浜岡原子力発電所 地震動の顕著な増幅を考慮する地震動評価について (コメント回答)

2021年5月19日

2021年1月29日 第940回審査会合コメント及び回答概要一覧

<「増幅方向」に位置する背景領域の小断層には増幅係数を乗じない場合の地震動評価>

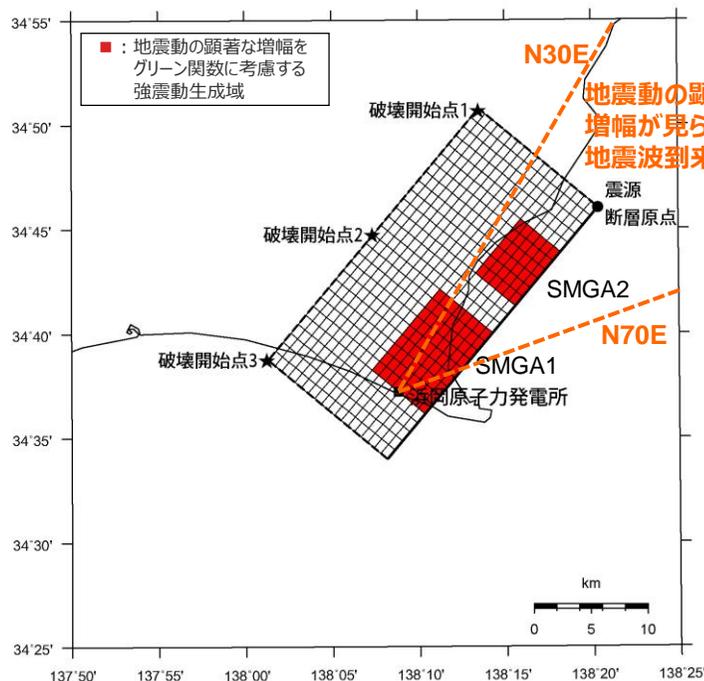
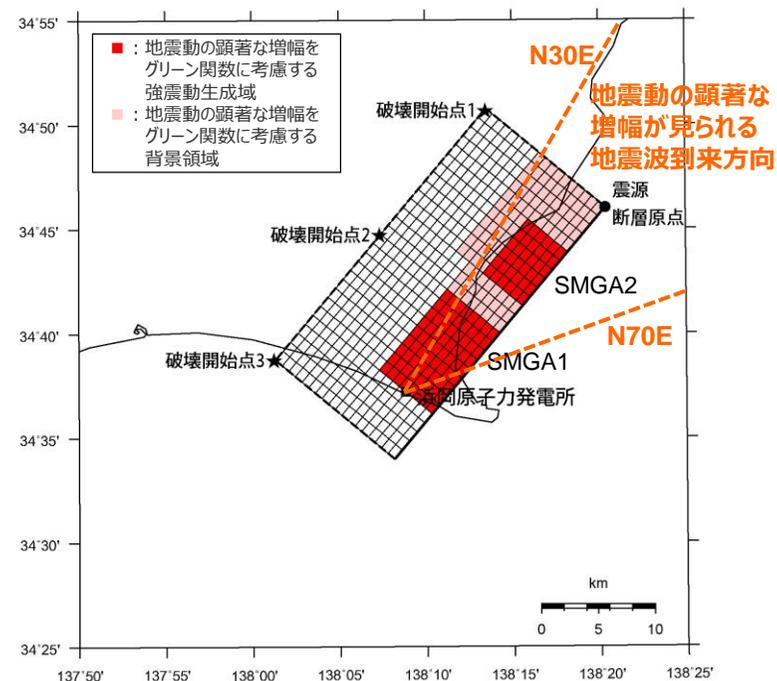
○海洋プレート内地震の基本震源モデル（地震動の顕著な増幅を考慮）について、「増幅方向」に位置する背景領域の小断層による影響を確認するため、「増幅方向」の敷地近傍に配置した強震動生成域に加え、「増幅方向」に位置する背景領域の小断層にも増幅係数を乗じる場合の統計的グリーン法による地震動評価を行い、「増幅方向」に位置する背景領域の小断層には増幅係数を乗じない場合との比較を行う。

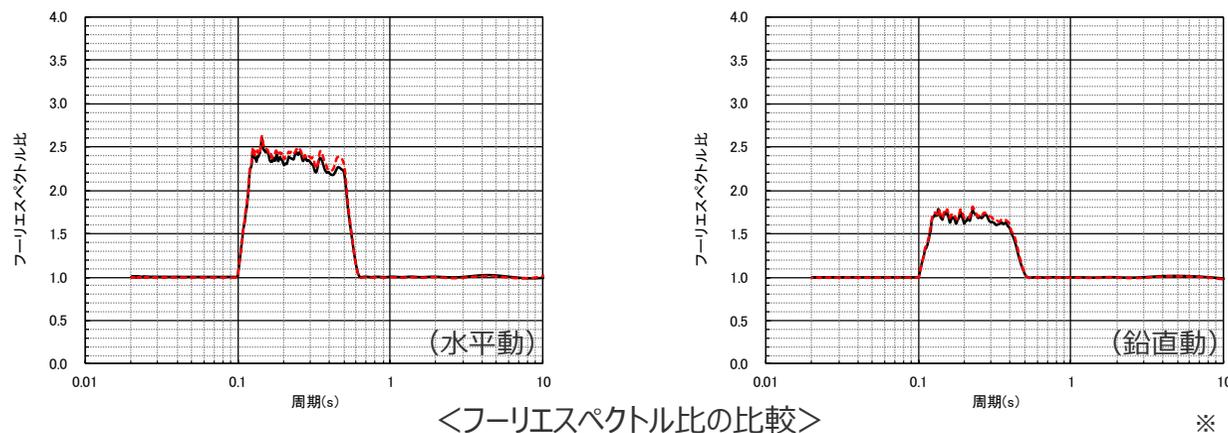
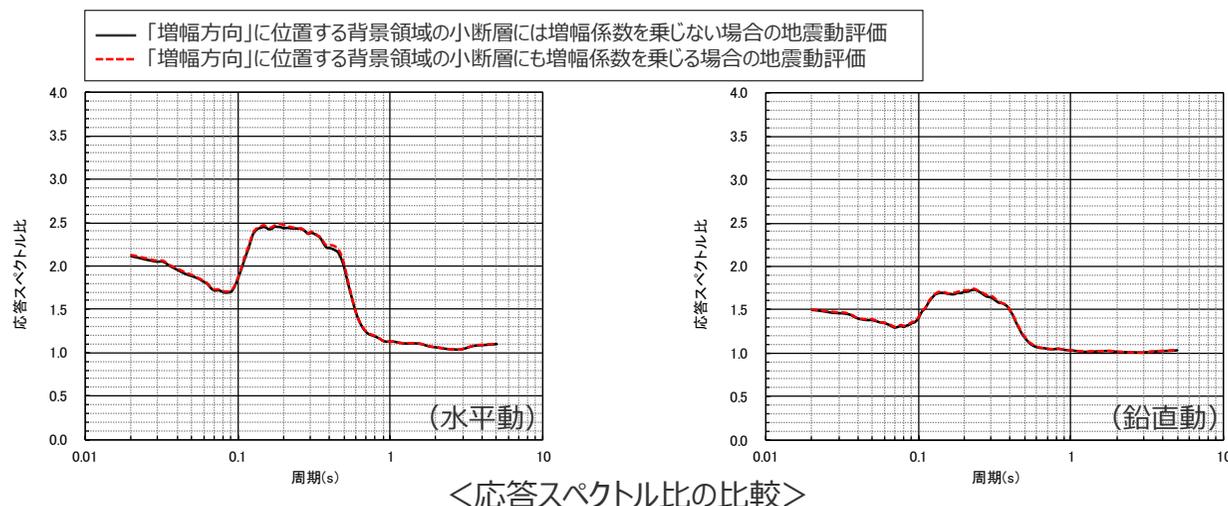
- 基準地震動に選定されるものは少し慎重に判断したいと考えている。海洋プレート内地震の地震動の顕著な増幅を考慮する地震動評価については、「増幅方向」に位置する背景領域の小断層にも増幅係数を乗じる場合の影響がフーリエスペクトル比で若干ではあるが見られる。そこで、海洋プレート内地震について、プレート間地震などの他の地震動評価結果に包絡されるのであれば必要ないが、基準地震動に選定される地震動であれば、より安全側に「増幅方向」に位置する背景領域にも増幅係数を乗じたものを採用していただきたい。

- 基準地震動に選定されるものは少し慎重に判断したいと考えている。海洋プレート内地震の地震動の顕著な増幅を考慮する地震動評価については、「増幅方向」に位置する背景領域の小断層にも増幅係数を乗じる場合の影響がフーリエスペクトル比で若干ではあるが見られる。そこで、海洋プレート内地震について、プレート間地震などの他の地震動評価結果に包絡されるのであれば必要ないが、基準地震動に選定される地震動であれば、より安全側に「増幅方向」に位置する背景領域にも増幅係数を乗じたものを採用していただきたい。

○ 前述のとおり、海洋プレート内地震の基本震源モデル（地震動の顕著な増幅を考慮）について、「増幅方向」の敷地近傍に配置した強震動生成域（SMGA1及びSMGA2）に加え、「増幅方向」に位置する背景領域の小断層にも増幅係数を乗じる場合の地震動レベルは、地震動の顕著な増幅が見られる周期帯（周期0.5秒以下）において、「増幅方向」に位置する背景領域の小断層には増幅係数を乗じない場合と同程度であり、その結果に基づく応答スペクトル比も同程度となっている。また、フーリエスペクトル比も同程度となっている。

- 地震動の顕著な増幅を考慮する地震動評価では、前述のとおり、地震動の顕著な増幅が見られた短周期の地震動への影響が支配的な強震動生成域（アスペリティ）に着目した保守的な設定を行っており、検討用地震（地震動の顕著な増幅を考慮）の地震動評価結果は、「増幅方向」に位置する背景領域の小断層に増幅係数を乗じる乗じないにかかわらず、十分保守的な評価結果と考えられる。
- しかしながら、第940回審査会合におけるコメントを踏まえ、**基準地震動に選定される海洋プレート内地震の地震動評価結果については、より慎重に保守的な評価を行い、「増幅方向」に位置する背景領域の小断層にも増幅係数を乗じる地震動評価結果を採用することとする。**

<包絡スペクトルと断層モデルを用いた手法による地震動評価結果の比較（加速度応答スペクトル）>
 （検討対象モデル（「増幅方向」に位置する背景領域の小断層に増幅係数を乗じない場合））

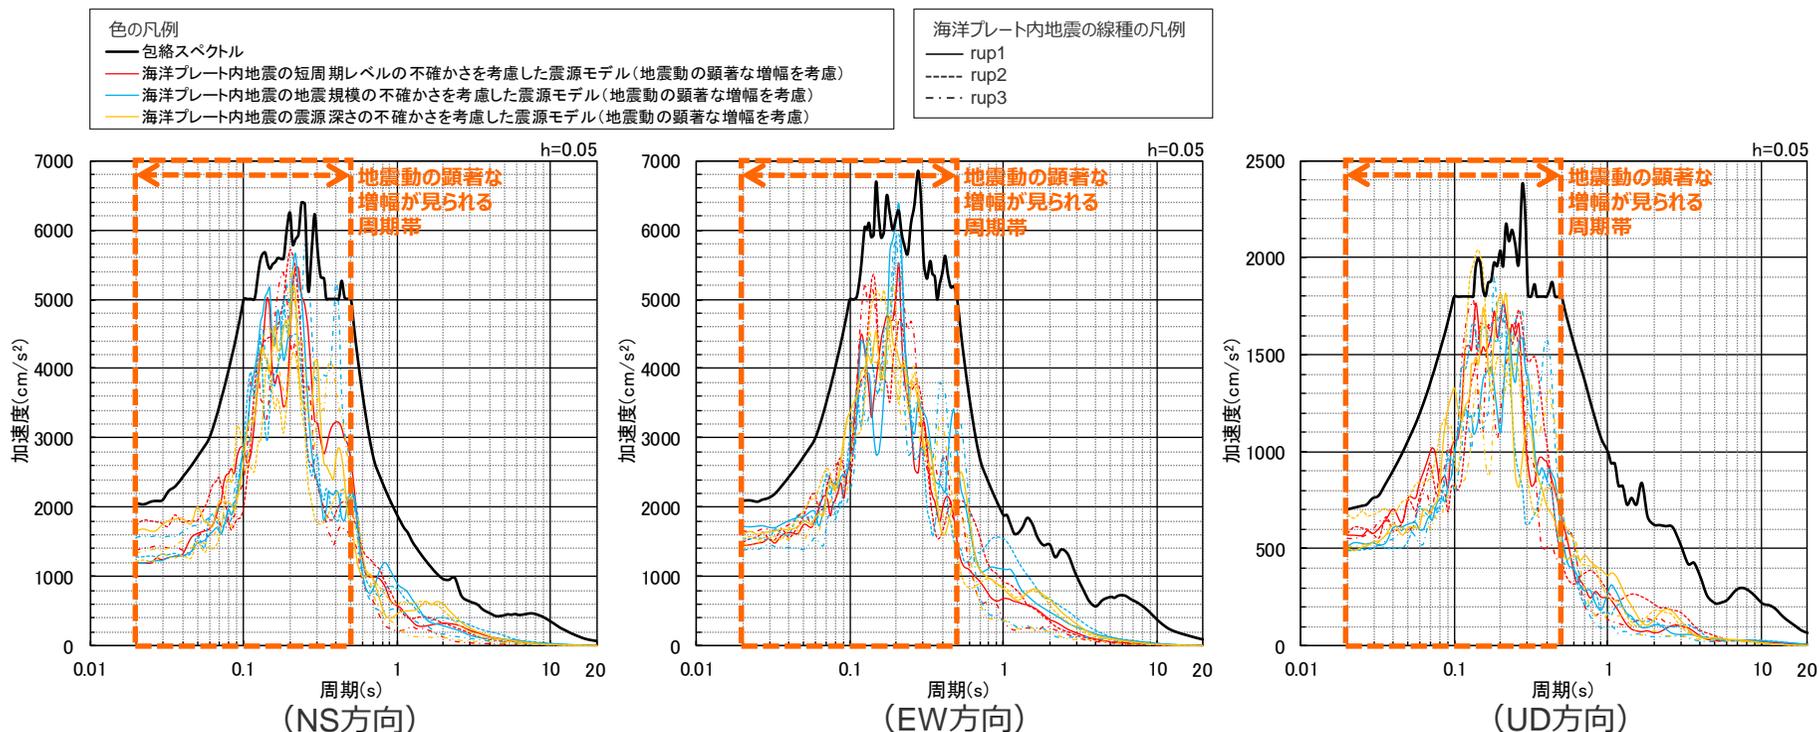
○海洋プレート内地震の各震源モデル（地震動の顕著な増幅を考慮）のうち、以下の震源モデルは、地震動レベルが比較的大きいことから検討対象モデルとして選定し、「増幅方向」に位置する背景領域の小断層にも増幅係数を乗じる地震動評価を行い、包絡スペクトルと比較する。

- 短周期レベルの不確かさを考慮した震源モデル（地震動の顕著な増幅を考慮）
- 地震規模の不確かさを考慮した震源モデル（地震動の顕著な増幅を考慮）⇒破壊開始点1,3が包絡スペクトルを一部周期で上回る
- 震源深さの不確かさを考慮した震源モデル（地震動の顕著な増幅を考慮）⇒破壊開始点2が包絡スペクトルを一部周期で上回る

<包絡スペクトルと断層モデルを用いた手法による地震動評価結果の比較（擬似速度応答スペクトル）>
 （検討対象モデル（「増幅方向」に位置する背景領域の小断層にも増幅係数を乗じる場合））

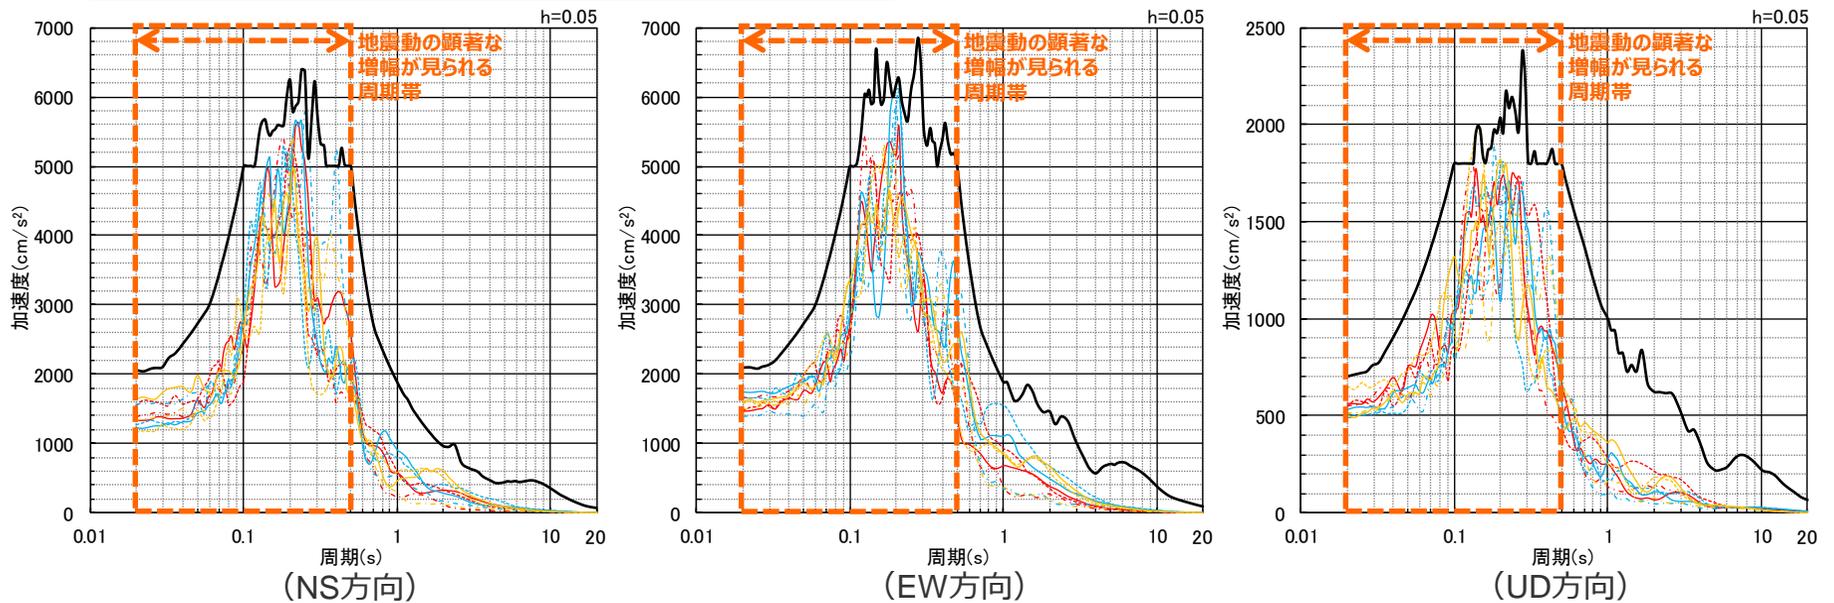
○包絡スペクトルと検討対象モデルの断層モデルを用いた手法による地震動評価結果（「増幅方向」に位置する背景領域の小断層にも増幅係数を乗じる場合）の比較は下図のとおり。

⇒包絡スペクトルを一部周期で上回る震源モデルは、「増幅方向」に位置する背景領域の小断層に増幅係数を乗じない場合と同じ以下の震源モデルであり、その他の震源モデルについては包絡スペクトルを上回らなかった。

- ・地震規模の不確かさを考慮した震源モデル（地震動の顕著な増幅を考慮）・破壊開始点1,3
- ・震源深さの不確かさを考慮した震源モデル（地震動の顕著な増幅を考慮）・破壊開始点2

<包絡スペクトルと断層モデルを用いた手法による地震動評価結果の比較（擬似速度応答スペクトル）>
 （検討対象モデルのうち採用する震源モデル（「増幅方向」に位置する背景領域の小断層にも増幅係数を乗じる場合））

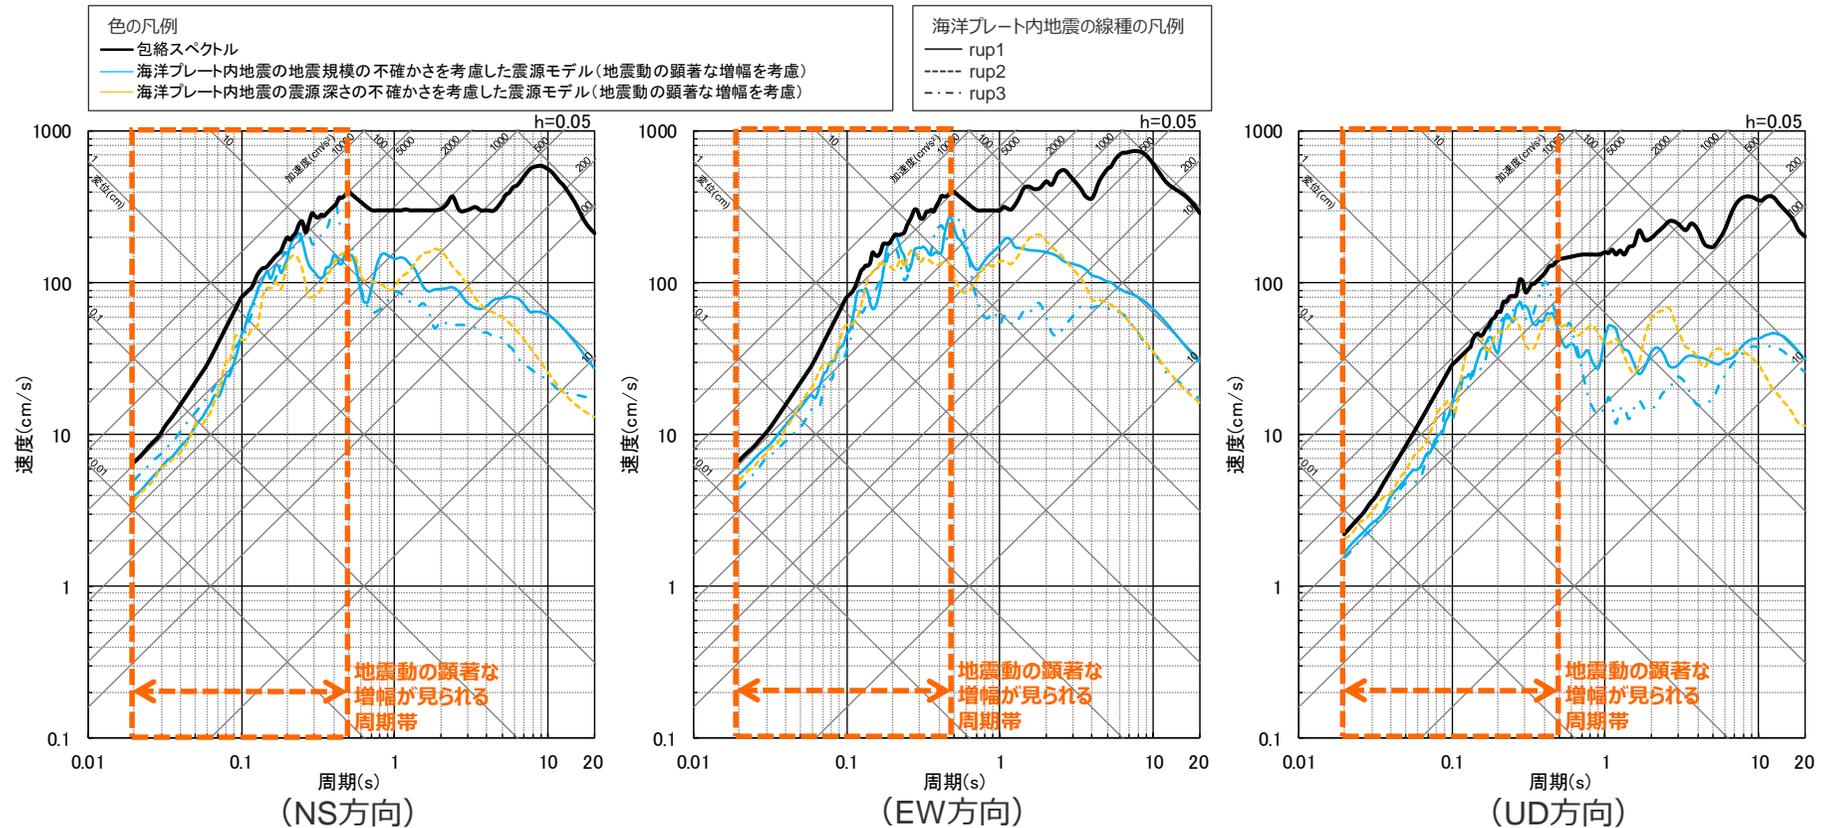
○「他の断層モデルを用いた手法による地震動評価結果」及び「当初申請時の基準地震動Ss2-D」の包絡スペクトルを、「増幅方向」に位置する背景領域の小断層にも増幅係数を乗じる地震動評価結果が一部周期で上回る以下の震源モデルは、**第940回審査会合おけるコメントを踏まえ、より慎重に保守的な評価を行い、「増幅方向」に位置する背景領域の小断層にも増幅係数を乗じる地震動評価結果を採用する。**

- ・地震規模の不確かさを考慮した震源モデル（地震動の顕著な増幅を考慮）・破壊開始点1,3
- ・震源深さの不確かさを考慮した震源モデル（地震動の顕著な増幅を考慮）・破壊開始点2
